## ACTA DE INSPECCIÓN

**CERTIFICAN:** Que se han personado los días 20 a 22 de noviembre del dos mil doce en el emplazamiento de la **Central Nuclear Vandellós II**, situada en el término municipal de Vandellós (Tarragona), con Autorización de Explotación en vigor concedida por Orden del Ministerio de Industria, Turismo y Comercio de veintiuno de julio de dos mil diez.

Que el objeto de la inspección era la revisión general del funcionamiento, mantenimiento y pruebas de los cambiadores de calor refrigerados por el sistema de agua de salvaguardias tecnológicas (EJ) y por el sistema de agua enfriada esencial (GJ), y del Sumidero Final de Calor (UHS), según la Agenda de Inspección entregada a la central, cuya copia se adjunta en el Anexo I a la presente Acta.

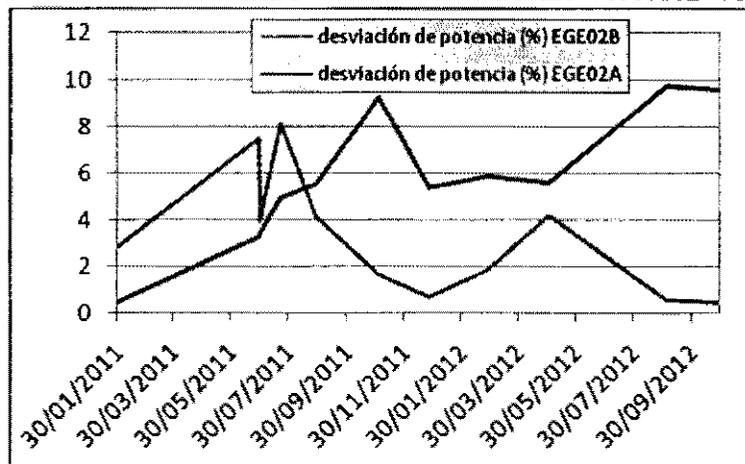
Que en el anexo II del mismo procedimiento de 'Evaluación y cálculos', apartado 4 de 'Determinación potencia térmica promedio y discrepancia entre potencias lado EG y EJ' se señala que la discrepancia entre potencias lado EG y EJ "debe ser menor del 10%"; que este criterio no está recogido en el apartado correspondiente a criterios de aceptación, si bien el procedimiento señala que 'en caso de que las potencias térmicas determinadas por los lados EG y EJ tengan una discrepancia mayor del 10%, no se continuará con la realización de los cálculos. En dicho caso se deberá analizar y solventar la causa de dicha discrepancia'.

Que la inspección puso de manifiesto que el hecho de admitir diferencias entre potencias lado EG/EJ de hasta un 10% implicaba que las incertidumbres asociadas al proceso de medida podían alcanzar ese valor sin invalidar la prueba, y sin embargo el criterio de aceptación para  $U_{prueba}$  no estaba teniendo en cuenta éstas ni otras incertidumbres.

Que la inspección señaló asimismo que para garantizar la operabilidad de los cambiadores durante todo el periodo entre pruebas (previsto el ciclo completo), el titular debería establecer un criterio de aceptación "as-left" que tenga en cuenta el potencial ensuciamiento de los cambiadores a lo largo de dicho periodo, y que debería ser, por tanto, más restrictivo que el criterio de aceptación para el "as-found".

Que con respecto a la desviación de potencia, el titular abrió solicitud de trabajo número 121, emitida el 10/10/2012, debido a que los valores obtenidos en EG-E02A los días 30/09/2012 y 29/10/2012 habían sido muy próximos al criterio de aceptación del 10% (9.75% y 9.59% respectivamente). La inspección comprobó que dicha solicitud se encontraba en el listado de OT como V0505182. Véase gráfico adjunto.

Que la inspección indicó que el procedimiento PT.IV.206 del CSN, que define la sistemática de ésta inspección, establece que las potencias térmicas entre lado tubos y carcasa de los cambiadores no deben diferir más de un 5%.
